Příloha č. 5zt
Vyhodnocení připomínek obcí a veřejnosti

k materiálu

- **Návrh Změny č. 2 Územního rozvojového plánu**
- **Vyhodnocení vlivů návrhu Změny č. 2 Územního rozvojového plánu na udržitelný rozvoj území**
- **návrhy jednotlivých územních opatření k akceleračním oblastem vymezeným v návrhu Změny č. 2 Územního rozvojového plánu**

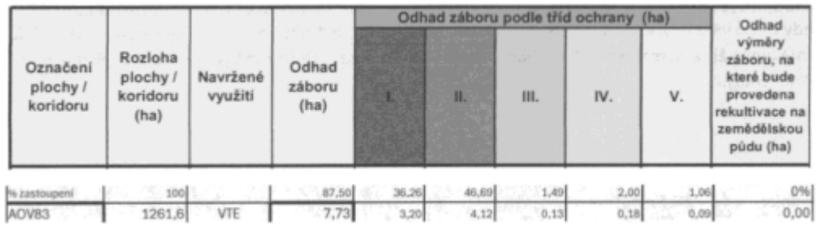
Z vyhodnoceni územního opatření AOV83 ani Změny č. 2 jako celku ani z jejich odůvodnění není vůbec zřejmé, jak bylo s těmito fakty naloženo.
10. Vlivy na zemědělský půdní fond
Ve vyhodnoceni územního opatřeni se uvádí: "Přítomnost ZPF převažuje v I. a II. třídě ochrany, nepatrné zábory také v III. až IV. třídě ochrany. S ohledem na velmi nízký rozsah záborů ve vyšší ochrany dále neřešeno. V případě VTE a doprovodných staveb (rozvoden, úložišť el. energie, komunikaci apod.) v AO je zábor pro zajištění bezpečnosti hodnocení považován za trvalý. Uplatnění AO nebude mít vliv na ekologické funkce půdy. Zábor půdy je s ohledem na relativně malou výměru a na rozlohu zemědělské půdy v AO a jejím okolí považován za mírně negativní vliv."
Rozsah záborů je přitom následující:

Podle názoru podatele nelze považovat trvalé zničeni téměř 7,5 hektarů cenné půdy (tento odhad může být navíc podhodnocen) za něco, co není třeba řešit. Takové zdůvodněni záborů je bizarní a nedostačuje požadavkům v § 4 odst. 3 zákona č. 334/1992 Sb., o ochraně ZPF, kde se mj. uvádí, že zemědělskou půdu I. a II. třídy ochrany lze v územně plánovací dokumentaci určit k jinému než zemědělskému účelu nebo odejmout pouze v případech, kdy jiný veřejný zájem výrazně převažuje nad veřejným zájmem ochrany zemědělského půdního fondu.
Podatel se ze Změny č. 2 ani územního opatřeni AOV83 a jejich odůvodnění nedozvěděl, jak bylo doloženo, že výrazně převažuje veřejný zájem na realizaci VTE nad zájmem na ochraně cenných části ZPF. Nezjistil ani to, jak zábor ZPF přispěje k tomu, aby byly zmírněny dopady změny klimatu nebo aby byla zvýšena energetická soběstačnosti ČR (a v jakém rozsahu se tak stane). Podatel také neví, proč není možné VTE realizovat jinde, kde by k záborům cenných půd nedošlo. Na uvedené otázky by měla Změna č. 2 odpovědět velmi přesně nebo akcelerační oblast nevymezovat a ponechat vše na územní plány a povolovací řízení, kde budou moct být zábory skutečně podrobně posouzeny a vyhodnoceny.

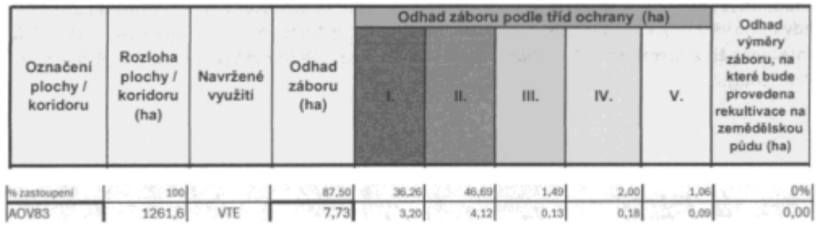
<table>
<tr><th>Poř. č.</th><th>Připomínkové místo</th><th>Číslo jednací</th><th>Článek</th><th>AO</th><th>Připomínka</th><th>Vyhodnocení</th></tr>
<tr><td></td><td></td><td></td><td></td><td></td><td>Rozsah záborů je přitom následující:

</table>
Podle názoru podatele nelze považovat trvalé zničeni téměř 7,5 hektarů cenné půdy (tento odhad může být navíc podhodnocen) za něco, co není třeba řešit. Takové zdůvodněni záborů je bizarní a nedostačuje požadavkům v § 4 odst. 3 zákona č. 334/1992 Sb., o ochraně ZPF, kde se mj. uvádí, že zemědělskou půdu I. a II. třídy ochrany lze v územně plánovací dokumentaci určit k jinému než zemědělskému účelu nebo odejmout pouze v případech, kdy jiný veřejný zájem výrazně převažuje nad veřejným zájmem ochrany zemědělského půdního fondu.
Podatel se ze Změny č. 2 ani územního opatřeni AOV83 a jejich odůvodnění nedozvěděl, jak bylo doloženo, že výrazně převažuje veřejný zájem na realizaci VTE nad zájmem na ochraně cenných části ZPF. Nezjistil ani to, jak zábor ZPF přispěje k tomu, aby byly zmírněny dopady změny klimatu nebo aby byla zvýšena energetická soběstačnosti ČR (a v jakém rozsahu se tak stane). Podatel také neví, proč není možné VTE realizovat jinde, kde by k záborům cenných půd nedošlo. Na uvedené otázky by měla Změna č. 2 odpovědět velmi přesně nebo akcelerační oblast nevymezovat a ponechat vše na územní plány a povolovací řízení, kde budou moct být zábory skutečně podrobně posouzeny a vyhodnoceny.

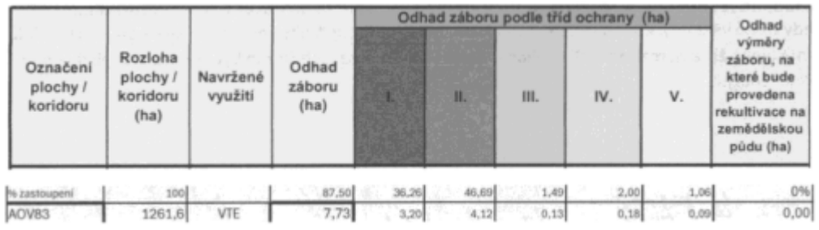
Z vyhodnoceni územního opatření AOV83 ani Změny č. 2 jako celku ani z jejich odůvodnění není vůbec zřejmé, jak bylo s těmito fakty naloženo.
10. Vlivy na zemědělský půdní fond
Ve vyhodnoceni územního opatřeni se uvádí: "Přítomnost ZPF převažuje v I. a II. třídě ochrany, nepatrné zábory také v III. až IV. třídě ochrany. S ohledem na velmi nízký rozsah záborů ve vyšší ochrany dále neřešeno. V případě VTE a doprovodných staveb (rozvoden, úložišť el. energie, komunikaci apod.) v AO je zábor pro zajištění bezpečnosti hodnocení považován za trvalý. Uplatnění AO nebude mít vliv na ekologické funkce půdy. Zábor půdy je s ohledem na relativně malou výměru a na rozlohu zemědělské půdy v AO a jejím okolí považován za mírně negativní vliv."
Rozsah záborů je přitom následující:

Podle názoru podatele nelze považovat trvalé zničeni téměř 7,5 hektarů cenné půdy (tento odhad může být navíc podhodnocen) za něco, co není třeba řešit. Takové zdůvodněni záborů je bizarní a nedostačuje požadavkům v § 4 odst. 3 zákona č. 334/1992 Sb., o ochraně ZPF, kde se mj. uvádí, že zemědělskou půdu I. a II. třídy ochrany lze v územně plánovací dokumentaci určit k jinému než zemědělskému účelu nebo odejmout pouze v případech, kdy jiný veřejný zájem výrazně převažuje nad veřejným zájmem ochrany zemědělského půdního fondu.
Podatel se ze Změny č. 2 ani územního opatřeni AOV83 a jejich odůvodnění nedozvěděl, jak bylo doloženo, že výrazně převažuje veřejný zájem na realizaci VTE nad zájmem na ochraně cenných části ZPF. Nezjistil ani to, jak zábor ZPF přispěje k tomu, aby byly zmírněny dopady změny klimatu nebo aby byla zvýšena energetická soběstačnosti ČR (a v jakém rozsahu se tak stane). Podatel také neví, proč není možné VTE realizovat jinde, kde by k záborům cenných půd nedošlo. Na uvedené otázky by měla Změna č. 2 odpovědět velmi přesně nebo akcelerační oblast nevymezovat a ponechat vše na územní plány a povolovací řízení, kde budou moct být zábory skutečně podrobně posouzeny a vyhodnoceny.

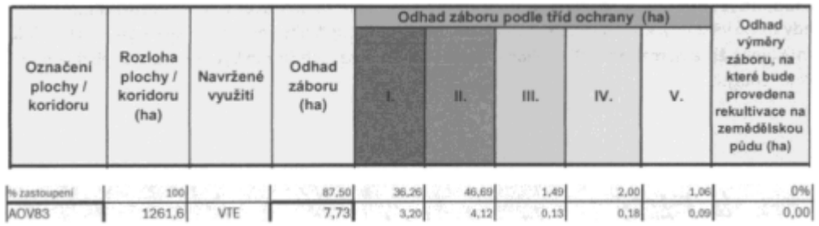
10. Vlivy na zemědělský půdní fond
Ve vyhodnoceni územního opatřeni se uvádí: "Přítomnost ZPF převažuje v I. a II. třídě ochrany, nepatrné zábory také v III. až IV. třídě ochrany. S ohledem na velmi nízký rozsah záborů ve vyšší ochrany dále neřešeno. V případě VTE a doprovodných staveb (rozvoden, úložišť el. energie, komunikaci apod.) v AO je zábor pro zajištění bezpečnosti hodnocení považován za trvalý. Uplatnění AO nebude mít vliv na ekologické funkce půdy. Zábor půdy je s ohledem na relativně malou výměru a na rozlohu zemědělské půdy v AO a jejím okolí považován za mírně negativní vliv."
Rozsah záborů je přitom následující:

<tr><th>I.</th><th>II.</th><th>III.</th><th>IV.</th><th>V.</th></tr>
<tr><td>% zastoupení</td><td>100</td><td></td><td>87,50</td><td>36,26</td><td>46,69</td><td>1,49</td><td>2,00</td><td>1,06</td><td>0%</td></tr>
<tr><td>AOV83</td><td>1261,6</td><td>VTE</td><td>7,73</td><td>3,20</td><td>4,12</td><td>0,13</td><td>0,18</td><td>0,09</td><td>0,00</td></tr>
</table>
Podle názoru podatele nelze považovat trvalé zničeni téměř 7,5 hektarů cenné půdy (tento odhad může být navíc podhodnocen) za něco, co není třeba řešit. Takové zdůvodněni záborů je bizarní a nedostačuje požadavkům v § 4 odst. 3 zákona č. 334/1992 Sb., o ochraně ZPF, kde se mj. uvádí, že zemědělskou půdu I. a II. třídy ochrany lze v územně plánovací dokumentaci určit k jinému než zemědělskému účelu nebo odejmout pouze v případech, kdy jiný veřejný zájem výrazně převažuje nad veřejným zájmem ochrany zemědělského půdního fondu.
Podatel se ze Změny č. 2 ani územního opatřeni AOV83 a jejich odůvodnění nedozvěděl, jak bylo doloženo, že výrazně převažuje veřejný zájem na realizaci VTE nad zájmem na ochraně cenných části ZPF. Nezjistil ani to, jak zábor ZPF přispěje k tomu, aby byly zmírněny dopady změny klimatu nebo aby byla zvýšena energetická soběstačnosti ČR (a v jakém rozsahu se tak stane). Podatel také neví, proč není možné VTE realizovat jinde, kde by k záborům cenných půd nedošlo. Na uvedené otázky by měla Změna č. 2 odpovědět velmi přesně nebo akcelerační oblast nevymezovat a ponechat vše na územní plány a povolovací řízení, kde budou moct být zábory skutečně podrobně posouzeny a vyhodnoceny.</td><td></td></tr>

Poř. č.	Připomínkové místo	Číslo jednací	Článek	AO	Připomínka	Vyhodnocení
					ROZPOR 1a) obr.

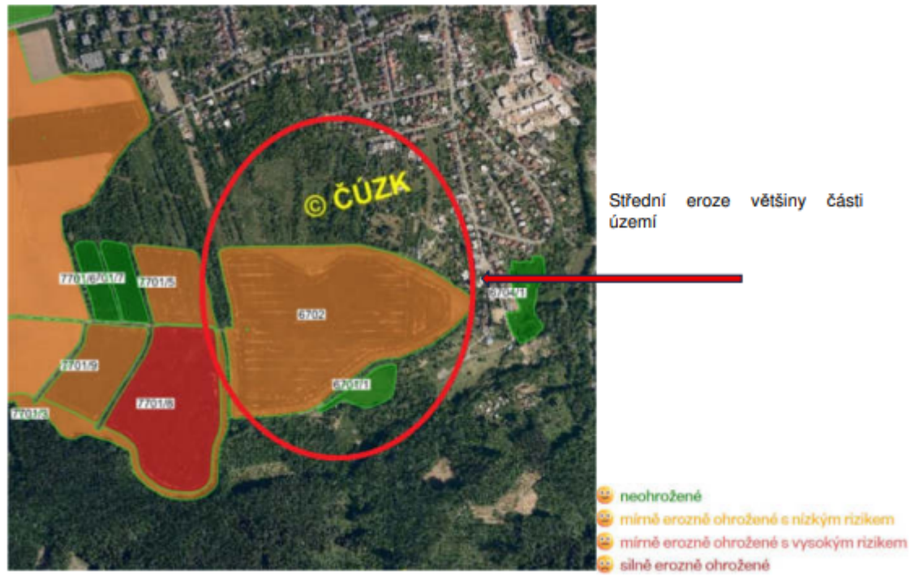
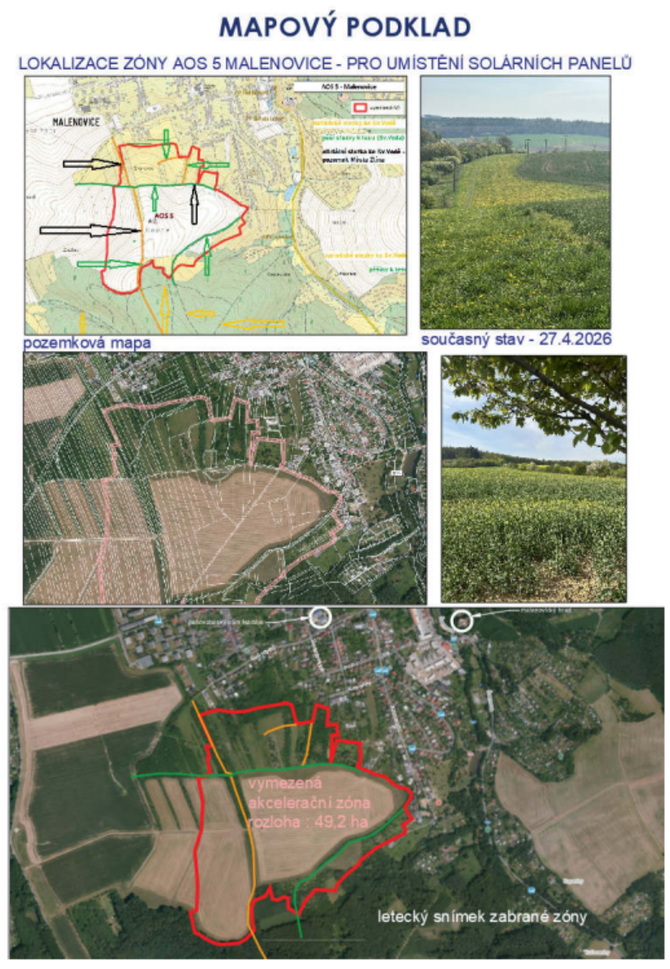
Poř. č.	Připomínkové místo	Číslo jednací	Článek	AO	Připomínka	Vyhodnocení
					1 b) Toto deklaruje také Výzkumný ústav pro krajinu, kde se při výběru AO hovoří: zadání MŽP pro prvotní výběr oblastí pro FVE bylo vybírat pouze z brownfieldů a ploch se silně erozně ohroženou půdou (SEOP). ROZPOR 1a) **AOS5 byla vymezena na ploše současných zahrad, louky a půdy, na které se hospodaří se zařazením do zemědělského půdního fondu. Většina zelených ploch je v soukromém vlastnictví, na kterých se hospodaří, ovocné stromy, louky atd. viz. následující obrázek** ROZPOR 1b): **Půda není silně erozně ohrožena, je pouze mírně erozně ohrožena**

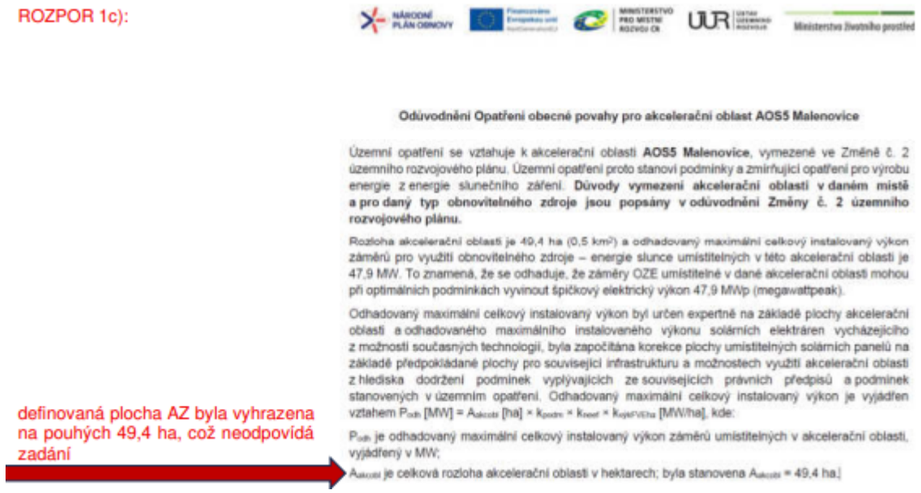
Poř. č.	Připomínkové místo	Číslo jednací	Článek	AO	Připomínka	Vyhodnocení
					Návrh zadání Změny č. 2 Územního rozvojového plánu, dále definuje: Pro vymezení oblastí pro FVE platí zejména, že: budou vymezeny plochy o výměře 50 ha a více. ROZPOR 1c):

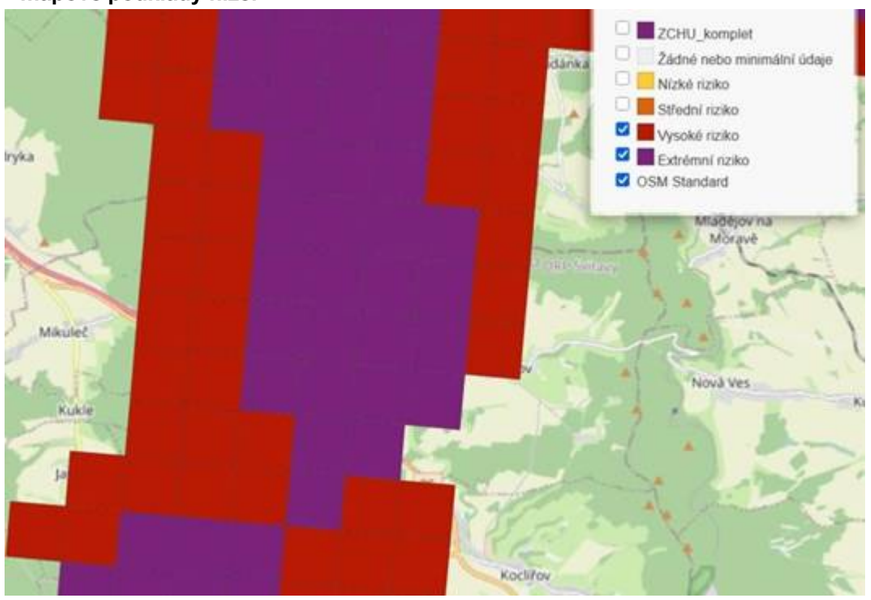
Tato doporučení nebyla při volbě a navržení parametrů AOV27 Mikuleč respektována. Akcelerační oblast AOV27 Mikuleč je vymezena v území s vysokým rizikem, jak potvrzují mapové podklady níže.

Dostupné z: Mapa citlivosti ptáků vůči výstavbě větrných elektráren v Česku – nový nástroj pro udržitelné plánování • Česká společnost ornitologická. Dostupné z: Pozicni-dokument_CSO_VTE_Souziti-ptaku-a-vetrne-energetiky-v-Ceske-republice.pdf. Modře je znázorněna oblast s vysokým rizikem ve vztahu k AOV27.

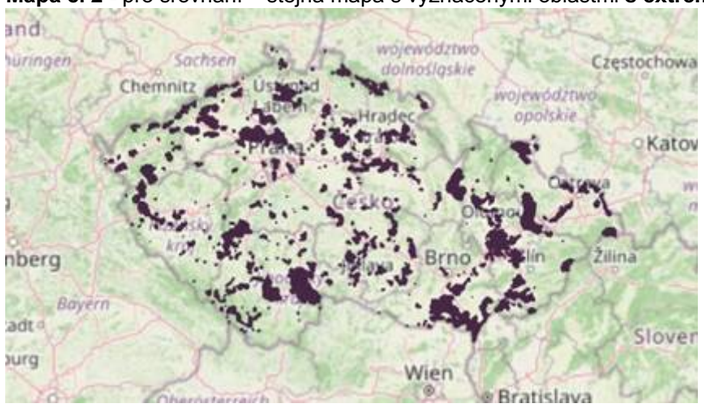
Poř. č.	Připomínkové místo	Číslo jednací	Článek	AO	Připomínka	Vyhodnocení
					○ Na této mapě jsou na cca 50 % plochy území ČR uvedena území, pro která ČSO uvádí že k nim má *„**žádné nebo minimální údaje**“* – viz Mapa č. 1: **Mapa č. 1** **Mapa č. 2 -** pro srovnání – stejná mapa s vyznačenými oblastmi **s extrémním rizikem pro ptáky**

○ ČSO tamtéž rovněž stanovuje seznam našich druhů ptáků s indexem citlivosti vůči větrným elektrárnám – ten vesměs odpovídá seznamům ze zahraniční literatury. Zároveň ke každému druhu stanovuje buffer zónu okolo jeho hnízdiště – z nějakých důvodů ji stanovuje vždy na 5 nebo 10 km. Přičemž je známo, že například orel mořský (buffer stanoven ČSO na 5 km) běžně létá za potravou 7 km od hnízda ale někdy také 10 - 15 km, obdobně se chová třeba čáp bílý. Z těchto důvodů **je buffer zóna, vymezená na mapě, příliš malá**.
